NUJNO – Popravek za medicinski pripomoček Sistem za spremljanje pacientov Xper Flex Cardio

**Anomalija krivulje EKG in tlaka v realnem času;
meritev SpO₂ ali neinvazivnega krvnega tlaka se na zaslonu lahko ne posodobijo**

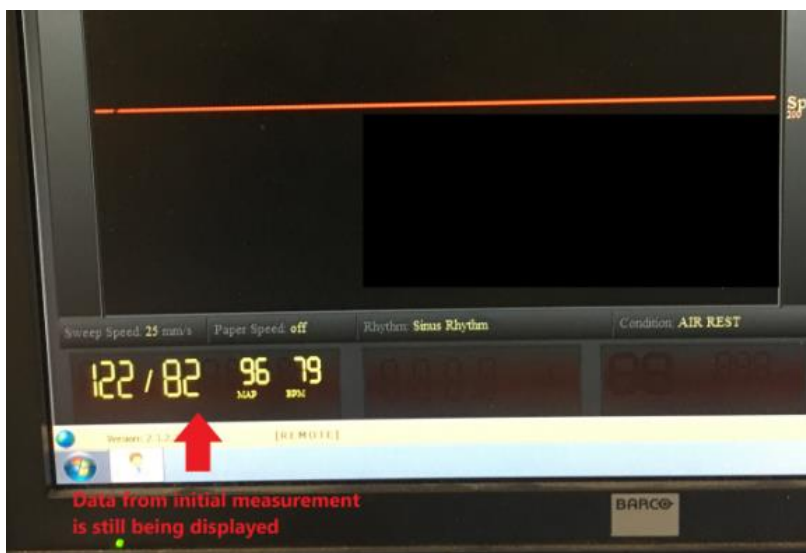
1. Anomalija krivulje EKG in tlaka v realnem času: v določenih razmerah se krivulje v realnem času lahko ne izrišejo ali prikažejo točno. Če do tega pride med izrisovanjem kompleksa QRS EKG na kanalu EKG, je krivulja R lahko prikazana skrajšano ali ni prikazana, lahko pa je kompleks QRS prikazan malo širše. Krivulja tlaka ali druga fazna krivulja ima lahko zarezo ali je videti sploščena.

2. Meritev SpO₂ se lahko ne posodobijo na zaslonu: številka vrednosti nasičenosti s kisikom (SpO₂), ki je prikazana na napravi, lahko zamrzne in prikazuje meritve, ki niso posodobljene.

3. Meritev neinvazivnega krvnega tlaka na zaslonu se lahko ne posodablja: če se komunikacija neinvazivnega merjenja krvnega tlaka v načinu samodejnega cikličnega merjenja prekine, črpalka ne bo ciklično merila tlaka in številka vrednosti neinvazivnega krvnega tlaka, ki je prikazana na napravi, ne bo posodobljena, kar pomeni, da bodo prikazane meritve, ki niso posodobljene.

<p>PREDVIDENI UKREPI PODJETJA PHILIPS</p>	<p>Zastopnik podjetja Philips vas bo poklical glede prizadetih naprave Flex Cardio, ki jih uporabljate v vaši ustanovi. Na vsako prizadeto napravo bo treba namestiti posodobitev programske opreme družbe Philips. Poleg tega bodo zamenjani tudi kompleti nosilcev s programsko opremo in dokumentacijo. Podjetje Philips bo te ukrepe izvedlo brezplačno.</p>
<p>DODATNE INFORMACIJE IN PODPORA</p>	<p>Če potrebujete dodatne informacije ali podporo glede te težave, se obrnite na lokalnega zastopnika podjetja Philips: GORENJE GTI d.o.o., Partizanska cesta 12, 3320 Velenje, Tel. 080 1777; email: med.servis@gorenje.com</p>
